Gdańsk, dnia 23.05.2024 r.

CS-CAPEX/21/2024

Dotyczy: postępowanie zakupowe nr DZ-CAPEX-U0002.23

Pomorskie Przedsiębiorstwo Mechaniczno-Torowe Sp. z o. o. (dalej: „Zamawiający”) w związku z postępowaniem zakupowym nr DZ-CAPEX-U0002.23 na wykonanie robót budowlanych i innych czynności w ramach inwestycji pn. „Budowa Centrum Serwisowego grupy PKP Polskie Linie Kolejowe S.A. zlokalizowanego na terenie bocznicy kolejowej, działkach w całości nr 28/1, 28/5, 28/6, 28/7 i 72/2 obręb 98 oraz części działek 5/12, 28/3, 28/4, 72/7 obręb 98 w Gdańsku przy ul. Sandomierskiej 19”, informuje, że do Zamawiającego skierowane zostały poniższe zapytania:

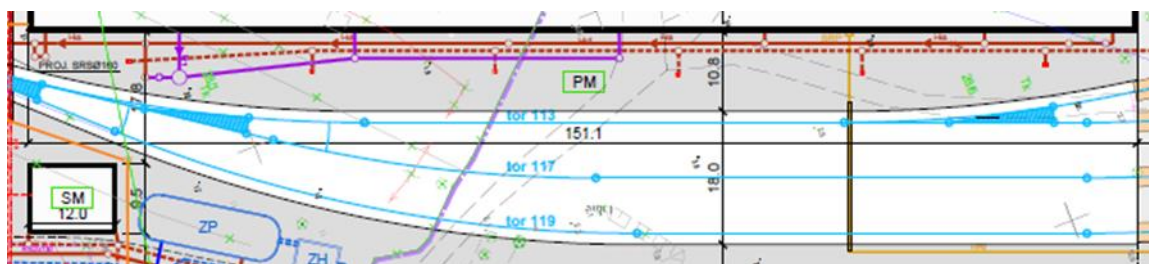
Pytanie nr 361

Prosimy o informację, które kanały znajdujące się wewnątrz hali należy traktować jako kanały serwisowe.

Zamawiający informuje, że wszystkie kanały, które są używane do przeprowadzania konserwacji, napraw specjalistycznych maszyn torowych lub dostępu do urządzeń w hali, powinny być traktowane jako kanały serwisowe lub rewizyjne.

Międzytorza wyrównane warstwą kłińca min 0,15m

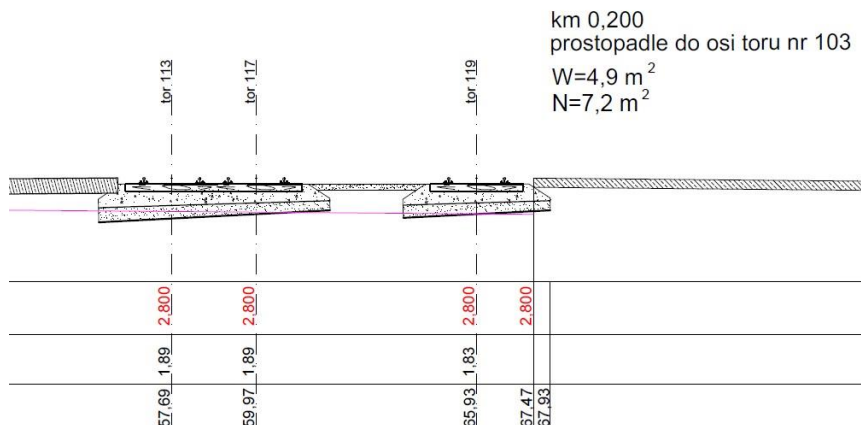
Prosimy o informację, jaką nawierzchnię i podbudowę należy przyjąć dla torów 113, 117 i 119 – wzdłuż całego obiektu kubaturowego (poniżej myjni/lakierni na planie PZT). Wg weryfikacji Oferenta zakres ten nie został uwzględniony w przedmiarach Zamawiającego.

Zamawiający informuje, że nawierzchnię i podbudowę dla torów 113, 117 i 119 należy przyjąć zgodnie z projektem układu torowego. Rozwiązanie zawarte jest m.in. na przekrojach z rysunku nr PPMT-PW-T-KOL-PRZ-T06-przekrojePoprzeczne1. Ponadto Zamawiający pragnie zwrócić uwagę, że przedmiotowe tory z wyjątkiem odcinków przytwierdzonych do płyty żelbetowej oraz nie należą do zakresy Wykonawcy, zgodnie z odpowiedzią do pytania nr 285.
